ACTA No. 01

Mesa técnica para revisar el componente predial de los siguientes proyectos “FORTALECIMIENTO DEL SISTEMA DE ALCANTARILLADO SANITARIO EN LA CABECERA MUNICIPAL DE PUERTO PARRA-SANTANDER” Y “OPTIMIZACIÓN DEL SISTEMA DE ALCANTARILLADO SANITARIO EN LA CABECERA MUNICIPAL Y LA CONSTRUCCIÓN DE LA PLANTA DE TRATAMIENTO DE AGUA RESIDUAL DEL MUNICIPIO DE PUERTO PARRA”

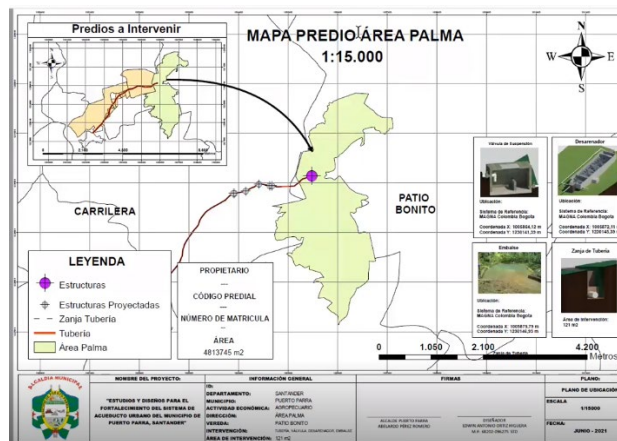
Otra observación es que se debe poder evidenciar la localización de las estructuras puntuales, que para el caso del presente proyecto son desarenadores, tanque de almacenamiento y planta de tratamiento; sin embargo, se observó en los planos enviados unos embalses, así que se pide que más adelante aclaren este tema, el trazado de la red que se observan en los planos individuales se tiene como un ícono redondo que habla de la estructura pero, esto debe identificar cada estructura en ese plano, debe venir con un cuadro en el que se desarrolle de cada predio, el número predial completo, la matrícula inmobiliaria y el nombre del propietario. Todo lo anterior es requisito de la norma.

En cuanto al proyecto de acueducto, este habla de desarenador, tanque de almacenamiento, embalse y PTAP, así que piden aclaración de cuántos desarenadores. Adicionalmente, en los planos individuales, se presentan unas fotografías de unos embalses, aclarar a qué se refiere.

El Doctor Mauricio Chibcha presenta el plano y la Doctora Rocío continua con las observaciones, como se puede ver en el siguiente plano, sobre el lado derecho, hablan de un embalse por eso piden se les aclare esta información.

La Doctora Rocío continua, como se dijo anteriormente, debido a que la estructura está indicada en los planos como un círculo morado con una cruz, pero estamos viendo que, en este predio de patio bonito, esta convención habla del embalse, así que queríamos saber si esa era una estructura que iba a ir sobre ese predio.

El Coordinador Diego Calderón explica que lo que sucede es que la captación es de tipo represa, no significa que sea completamente un embalse como un reservorio o un Jaguey, como en Hidro Sogamoso, sino que la estructura de captación que embalsa el agua para garantizar que siempre haya, a eso es a lo que hace referencia el embalse.

El coordinador Diego Calderón responde que, si es una estructura proyectada sobre ese predio, y pregunta si respecto a las observaciones anteriores se puede hacer colocando la implantación como el dibujo de la captación, para que sea más preciso de identificar en el plano y en la convención.

La Doctora Rocío responde que no, y añade que ellos no necesitan el detalle de la estructura en la revisión predial, necesitan es que se indique en la leyenda estructura embalse para identificar que para esa estructura se refiere. A continuación, pregunta si para el embalse se necesita predio

El coordinador Diego Calderón responde que si se necesita predio para esa estructura.

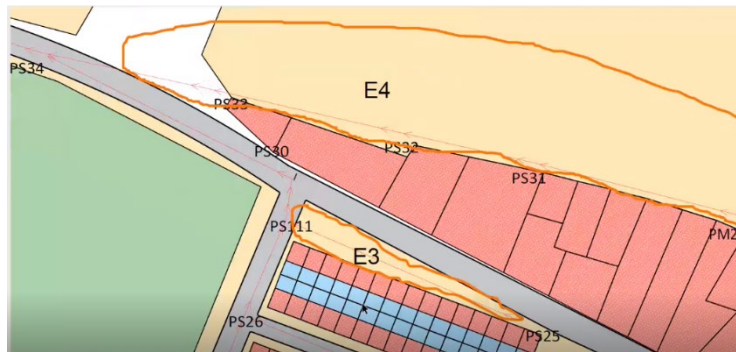
El Doctor Mauricio Chibcha continua su intervención, en pantalla vemos en uno de los planos allegados en donde se tienen los predios y las vías, pero al ser un plano que recorre bastantes zonas no se ve la unión con el otro plano que es el siguiente:

Entonces para mirar aquí observaciones sobre este plano que el doctor Mauricio las señaló, por ejemplo, sobre la zona E4, aquí se observa la línea roja que es la red de ustedes, sobre este predio, allí no se tiene claridad si se requiere o no se requiere servidumbre e igual se observa sobre la zona blanca. Así que, se tiene claro que lo que va sobre líneas grises es sobre las vías, las cuales claramente deben estar identificadas con su nomenclatura como calle tercera, carrera quinta, etc. Pero aquí se observa una línea roja que es la que ustedes tienen señalada como la tubería proyectada sobre un predio que no tiene ninguna identificación y que no sabemos si aquí se requiere servidumbre, igual pasa la zona que está aquí en blanco que sale del predio, y luego entra la vía.

Con lo anterior, se habla de que el plano tenga conexión entre uno y otro, para poder tener la referencia que el plano dos es la secuencia. Por otro lado, las áreas que están circuladas que las han nombrado como E4 y E3, se observa tubería sobre zonas que no son vías y que ustedes nos tendrán que indicar esas zonas que son, porque por ejemplo aquí como se puede observar en el plano proyectado, en donde se ha denominado como E3 se observa la línea de la tubería, que no está sobre la vía, pero pareciera que está sobre un predio o sobre una zona que no se identifica, lo que va sobre vía pública no tenemos problema, pero lo que está sobre predios se debe revisar de quién son los predios, si esta zona es un predio del municipio pues tendrá que estar identificado como un predio del municipio y tendrá que acreditarse la titularidad del municipio sobre esa zona para ver si se requieren o no se requieren servidumbres, obviamente si el predio es del municipio no requiere servidumbre.

Por otro lado, se presentan las observaciones que les van a llegar, en las zonas demarcadas sobre los que se observa tubería que están por fuera de vías públicas y que tienen que identificarse esas zonas a quién pertenece, porque si estas pertenecen a particulares, claramente allí se va a requerir servidumbre.

El coordinador Diego Calderón realiza una aclaración, en donde dice que las zonas señaladas como vías son trochas sin pavimentar entonces pregunta en ese caso como se pueden señalar.

La Doctora Rocío hace una sugerencia en donde dice no interesa en el plano predial si la vía está pavimentada o está sin pavimentar, si las vías son vías que están conformadas e incorporadas como vías en el POT del municipio, se deben simplemente graficar las vías con sus bordes o sea con sus extremos de marca en las vías e indiquen cómo se llama la vía, por ejemplo: Calle 3ra, avenida del río, etc., y que quede claramente establecido que la red va sobre una vía, lo que se necesita es verificar los requisitos del numeral 2-7 lo que va sobre vía no requiere servidumbre. Es importante hacer estas claridades para no tener inconvenientes en la revisión del plano.

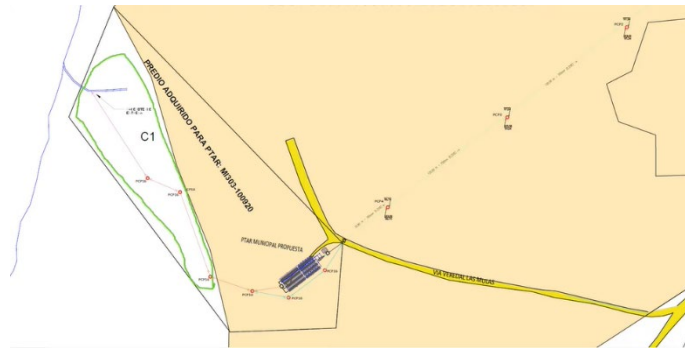
Adicionalmente, es necesario aclarar si el cabezote de entrega, el cual está dibujado en el plano PLPRD2D2, refiere al emisario final e indicarlo como tal. Es decir, que la información utilice el mismo lenguaje para no dar lugar a error entre uno y otro e igualmente el plano debe permitir identificar las zonas de protección de orilla para las rondas hídricas que se observan en el sector rural del proyecto, en el mismo sentido deben caracterizar franjas de retiro en el Plano 2, hacia el margen izquierdo se evidencia en unas líneas azules, que se presume son rondas hídricas, las cuales no se identifican y no tienen graficas las zonas de retiro.

La Doctora Rocío continúa diciendo que cuando hablamos de este plano, aquí dice predio adquirido para PTAR, que es el de la matrícula 3003100920 pero del lado izquierdo hay una zona que está enmarcada con verde, que en primer lugar muestra una tubería en color fucsia del PSP16 hacia arriba y otra tubería en rojo que viene del predio de la PTAR, pero se infiere que ese es el emisario final, porque hacía arriba se logran observar las rayas azules las cuales se presume son rondas hídricas. Sin embargo, no tienen dibujadas zonas de protección, entonces si ese es el cabezal de descarga o que llaman en el proyecto como emisario final, señalarlo e incluso incluir la convención en las convenciones del plano para que quede claro, en segundo lugar, la zona del lado izquierdo del predio no está identificada, por lo que no se sabe que puede afectar.

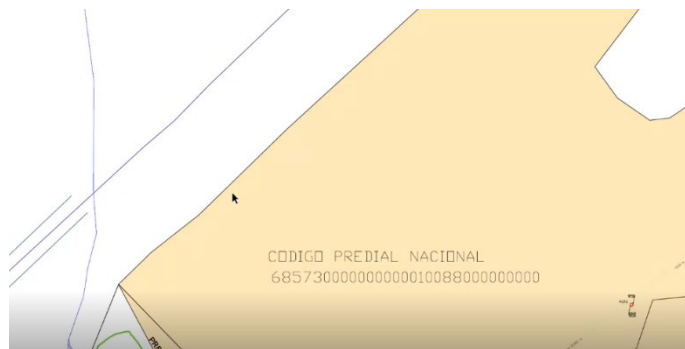
La Doctora Rocío continúa diciendo: cuando hablamos de la ronda hídrica estimamos que son estas zonas azules que se ven allí, pero entonces toda ronda hídrica tiene su zona de retiro o zona de protección, así que esa zona hay que graficarla, seguido de esto indica que buscara un modelo de plano que ayude a evidenciar las anotaciones anteriores.

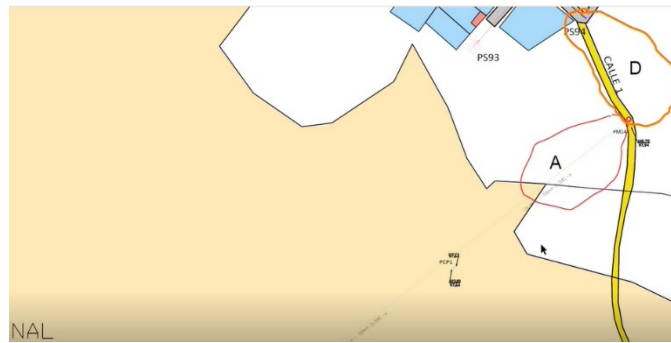
El Doctor Mauricio Chibcha continúa indicando que existe al final una línea de color morado que es diferente a la roja del resto del proyecto en la cual en las convenciones no se identifica de manera precisa a que corresponde o cuál va a ser su función, se encuentra en el extremo izquierdo dentro del punto identificado como C1 y va a lo que se infiere que es una ronda o un flujo hídrico, pero no se aclara a qué corresponde.

El coordinador Diego Calderón aclara que en la parte donde desaparece la conexión hay una callejuela de acceso, que tal vez al estar guiándose del croquis de vías faltó dibujar esta callejuela.
